Dodatek č. 1

Smluvní strany tímto prohlašují, že dne 12.3.2020 uzavřeli smlouvu o dílo, jejímž předmětem je provedení stavebních prací na veřejné zakázce s názvem: „**II/237 Pozdeň, most ev.č. 237-011 přes strž**“ (dál jen „**Smlouva o dílo**“). Na základě dohody smluvních stran a ve vazbě na čl. XV. odst. 14.1 Smlouvy o dílo, uzavírají smluvní strany tento dodatek č. 1 ke Smlouvě o dílo (dále jen „**Dodatek č. 1**“).

II/237 Pozdeň, most ev.č. 237-011 přes strž

Změnový list

Statická zatěžovací zkouška pro pozemní komunikace

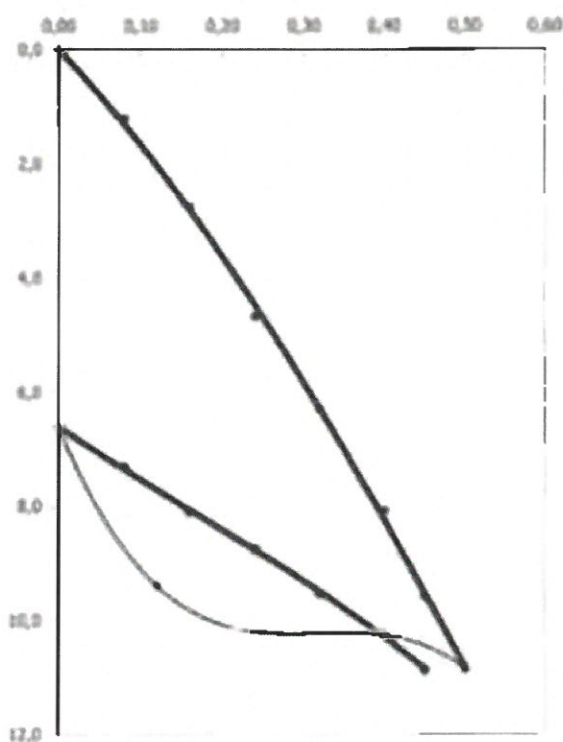
Akce^{*)}: **silnice II/237, Pozdeň**
Objekt^{*)}: **most ev.č. 237-011**
Místo zkoušek^{*)}: **sanace základové spáry**

Označení zkoušky: **1**
Zkoušená vrstva^{*)}: **rostlý terén +0,2 m ŠD**
Umístění zkoušky: **9 m od osy mostu k výtoku, ve středu délky mostu**

Zkoušený materiál^{*)}: **ŠD na pracho-pískovém zvodněném podloží**
Zkoušku provedl: **Dušan Bártek**

1. cyklus - $E_{def,1}$	10,2 [MPa]
2. cyklus - $E_{def,2}$	24,2 [MPa]
poměr $E_{def,2}/E_{def,1}$	2,4
